DETERMINAZIONE REG. GEN. N. 120 del 06-04-2023

Oggetto: NUOVA PISTA CICLABILE DI COLLEGAMENTO ALL'ANELLO DEI COLLI EUGANEI - STRALCIO 3 - CON ALLARGAMENTO E MESSA IN SICUREZZA DI UN TRATTO DELLA S.P. 25 VIA TRAMONTE - FINANZIATO DALL'UNIONE EUROPEA NextGenerationEU - PNRR M2C4I2.2 - CUP E51B19000170004. DETERMINAZIONE MOTIVATA DI CONCLUSIONE POSITIVA DELLA CONFERENZA DI SERVIZI EX ART. 14-TER DELLA L. 241/1990 E ART. 24-BIS DELLA L.R. 27/2003

OGGETTO: Verbale della conferenza di servizi decisoria ai sensi dell'art. 14-ter della L. 241/1990 e art. 24 bis della L.R. 27/2003 per acquisizione pareri, nulla-osta, autorizzazioni per approvazione del progetto definitivo, della variante allo strumento urbanistico (Piano degli Interventi), del vincolo preordinato all'esproprio, della dichiarazione di pubblica utilità ed indifferibilità dell'opera "NUOVA PISTA CICLABILE DI COLLEGAMENTO ALL'ANELLO DEI COLLI EUGANEI – STRALCIO 3 – CON ALLARGAMENTO E MESSA IN SICUREZZA DI UN TRATTO DELLA S.P. N. 25 VIA TRAMONTE – FINANZIATO DALL'UNIONE EUROPEA NextGenerationEU – PNRR – M2C4I2.2 – CUP E51B19000170004" – Soggetto attuatore Comune di Torreglia (PD)

AREA DI PROGETTO PISTA
CICLABILE ED
INTERFERENZE CON LA
RETE GAS METANO

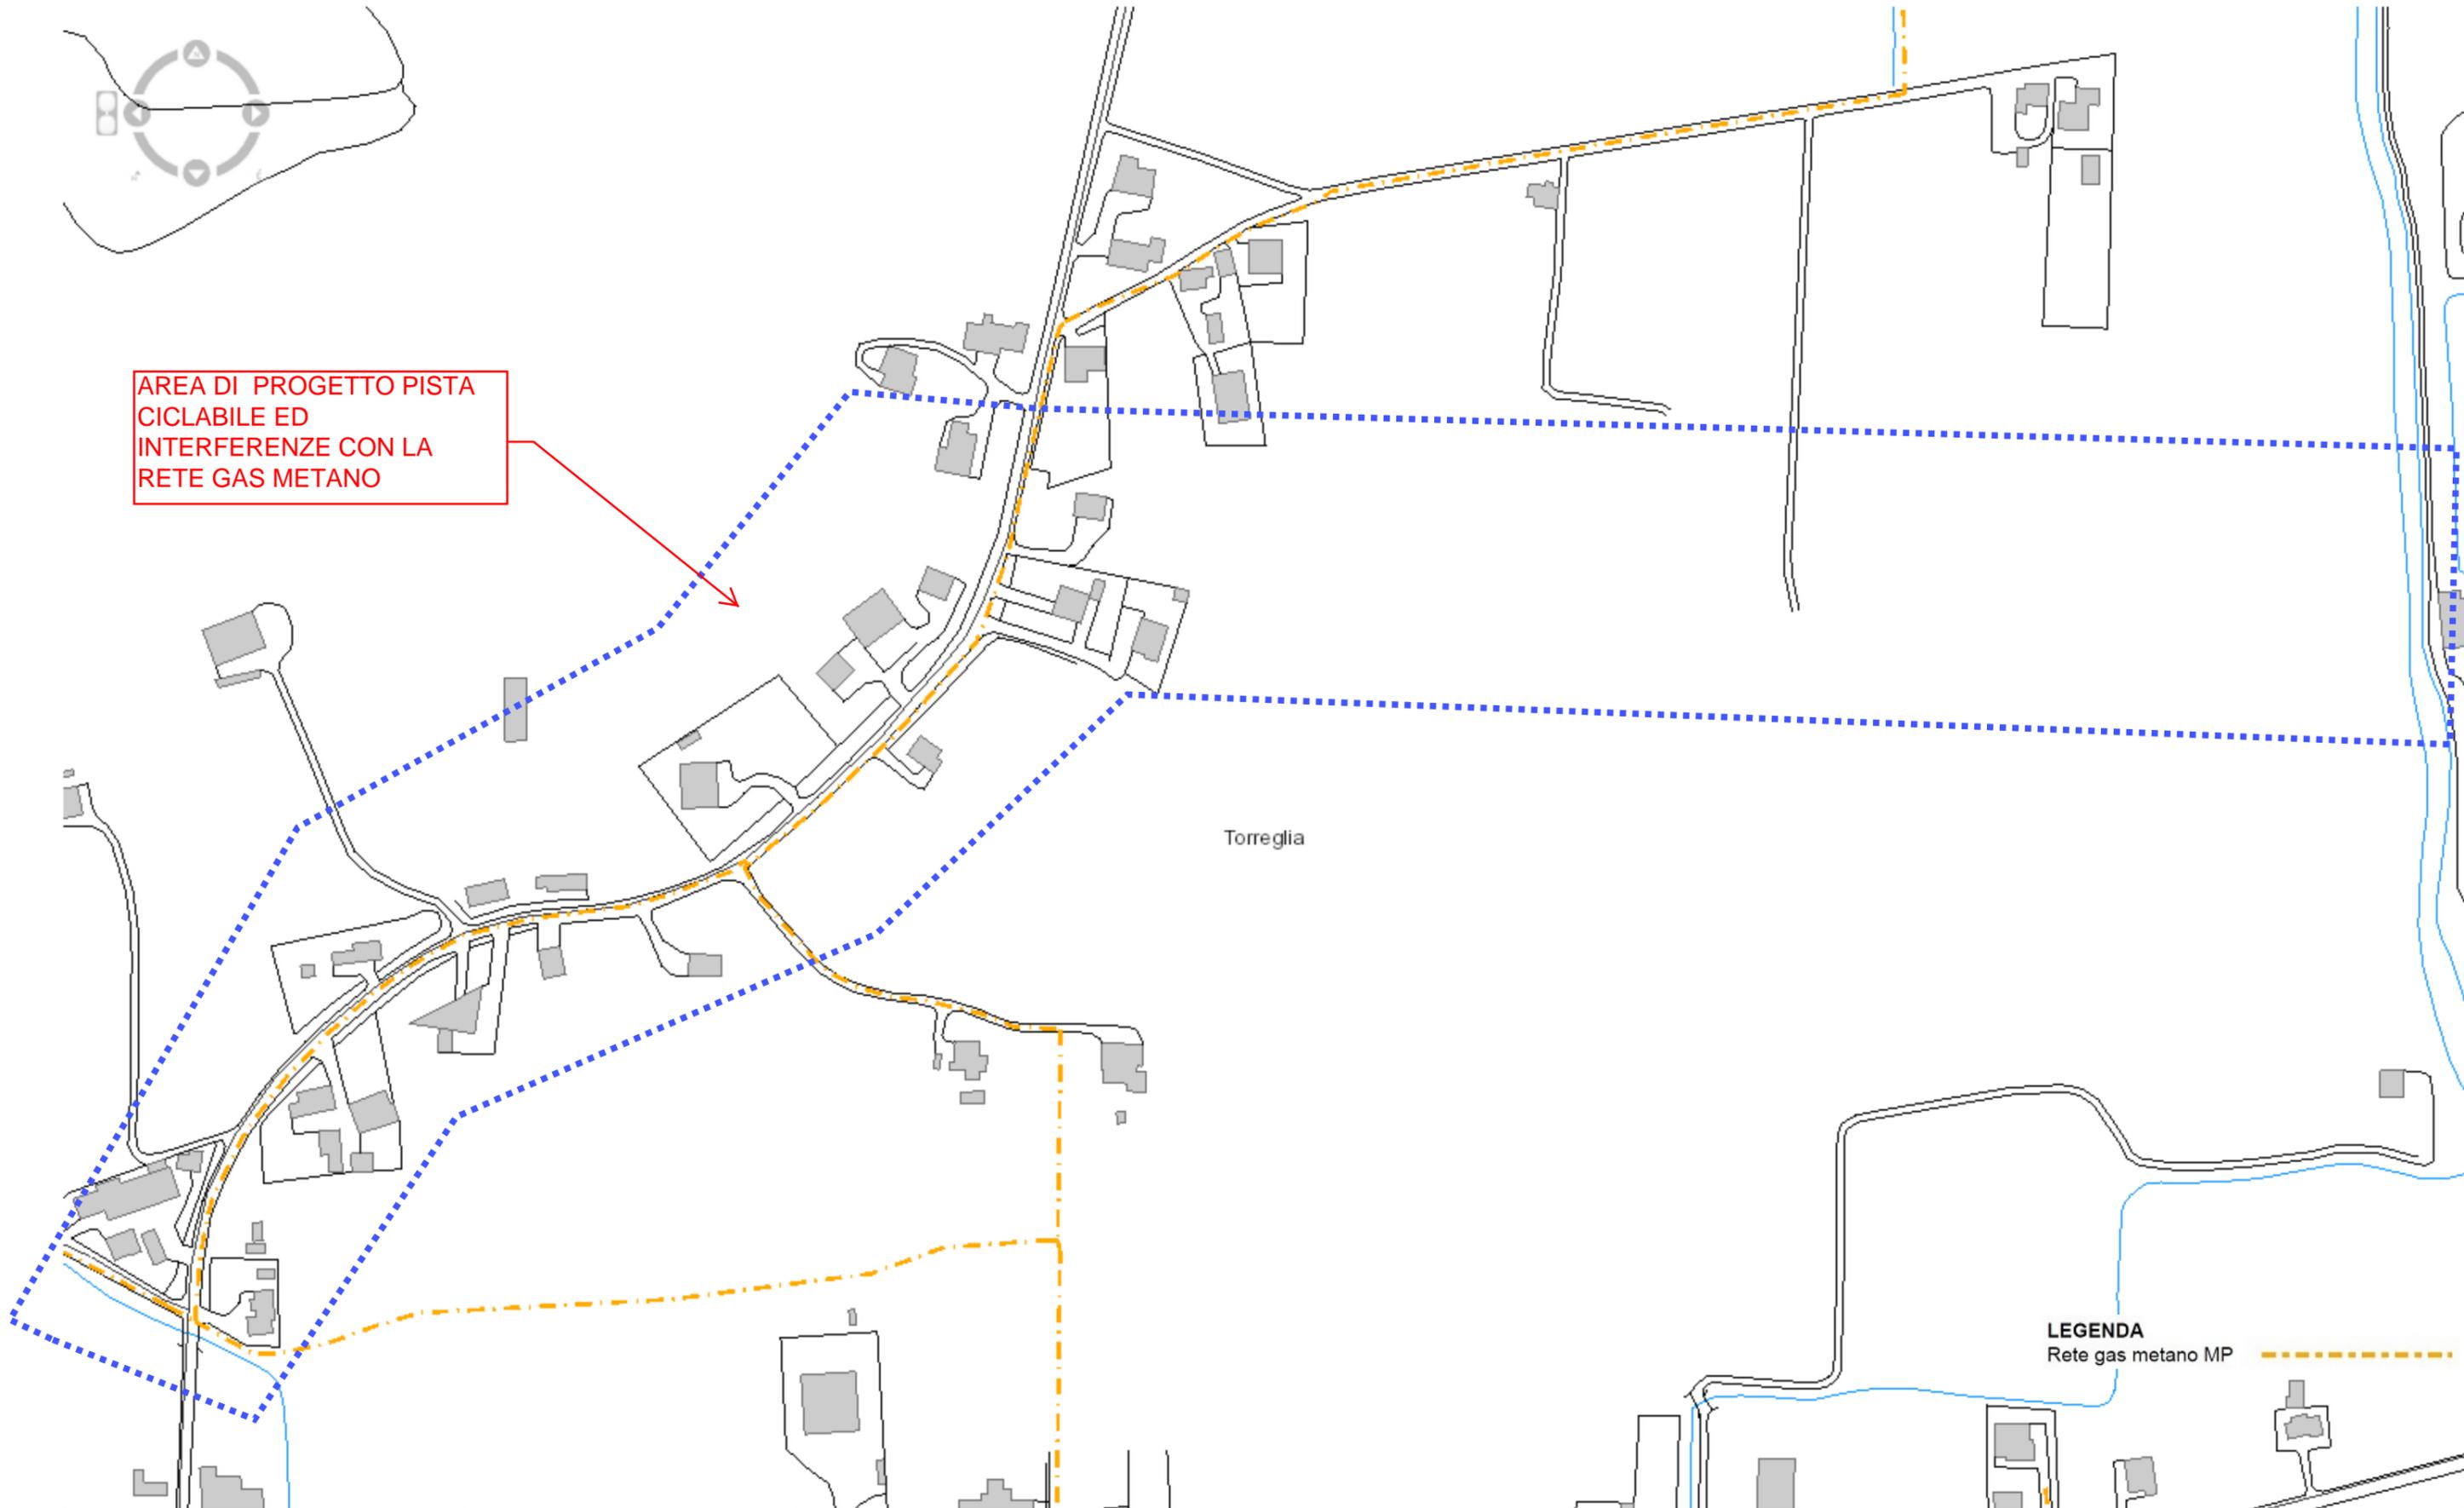
Al solo fine di permettere una valutazione e programmazione delle opere da Voi previste, alleghiamo uno stralcio planimetrico con indicate le zone di interferenza con le nostre installazioni esistenti.

Precisiamo fin d'ora che gli stralci cartografici inviati sono in continuo aggiornamento per gli interventi di ampliamento e manutenzione degli impianti, non riportano le quote di interrimento, le distanze dagli edifici, le derivazioni interrate di allacciamento e non sono di conseguenza atte all'individuazione certa e precisa delle nostre installazioni.

Le opere di scavo in prossimità delle nostre condotte dovranno, pertanto, essere eseguite con la massima cautela; siamo comunque disponibili, in fase esecutiva, a segnalare sul posto le installazioni esistenti dietro semplice richiesta scritta avanzata con congruo anticipo.

Particolare attenzione dovrà essere posta, in fase di esecuzione delle opere, per le interferenze con le derivazioni interrate e aeree degli allacciamenti esistenti, al servizio dei fabbricati presenti lungo il tracciato. Tali installazioni non sono evidenziate nelle planimetrie inviate e potranno essere segnalate, direttamente sul posto, dietro esplicita richiesta da effettuare con congruo anticipo. Precisiamo inoltre che eventuali modifiche dei PDR (punti di riconsegna) comportano anche la modifica degli impianti interni dei clienti; nel caso di contatori attivi, la richiesta di modifica dovrà pervenire dalla SdV (Società di Vendita) tramite il proprio cliente (utilizzatore finale); successivamente alle eventuali opere di modifica PDR, dovrà essere rilasciata la relativa documentazione di conformità, senza la quale non si potrà procedere all'erogazione del servizio.
